OKRESNÝ ÚRAD ŽILINA
ODBOR STAROSTLIVOSTI O ŽIVOTNÉ PROSTREDIE
Oddelenie štátnej správy vôd a vybraných zložiek životného prostredia kraja
Vysokoškolákov 8556/33B, 010 08 Žilina

Naše číslo
OU-ZA-OSZP2-2022/029136/Mac

Vec **„Sústava drobných vodných stavieb na zadržanie vody v prírode na lesných pozemkoch spravovaných spoločenstvom Kysučné, s.r.o.“**. – záväzné stanovisko podľa § 16a ods. 1 zákona č. 364/2004 Z. z. o vodách a o zmene zákona SNR č. 372/1990 Zb. o priestupkoch v znení neskorších predpisov (vodný zákon) v platnom znení

Obrázok č. 1 Mikropovodia v k. ú. Makov

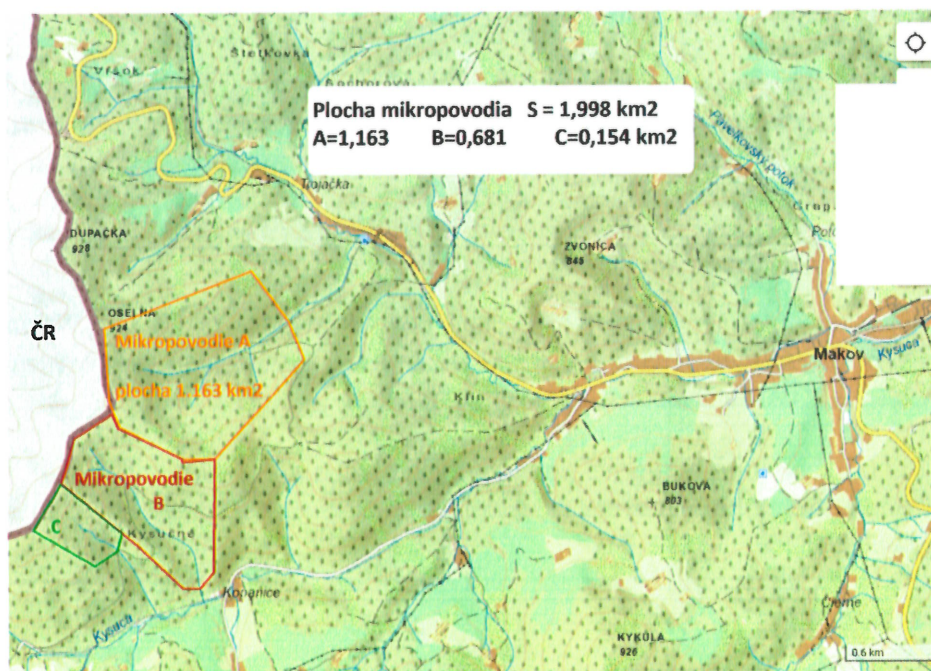
Celková výmera troch mikropovodií je 1,988 km² a bude vytvorený celkový vodozadržný objem (retencia) 6 145,70 m³ (obrázok č. 1).
